改善箇所説明図

基準不適合発生箇所

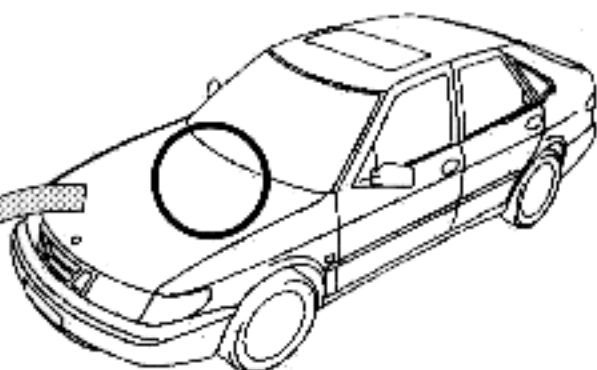
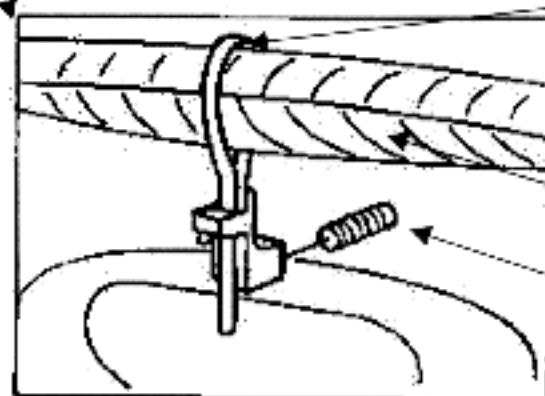
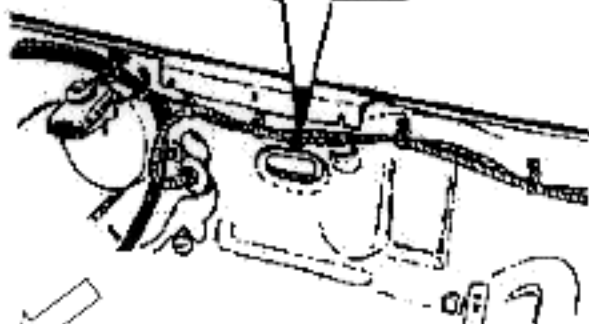
（エンジンルーム内の電気配線の取り回しが不適切なため、防音・断熱材を留めているボルトに干渉し、そのままの状態で使用を続けると、当該電気配線の被覆が損傷し、最悪の場合、当該電気配線が短絡してヒューズが密断し、原動機が停止するおそれがある。

当該電気配線を樹脂製保持具で固定する。

また、電気配線が損傷しているものは修正する。
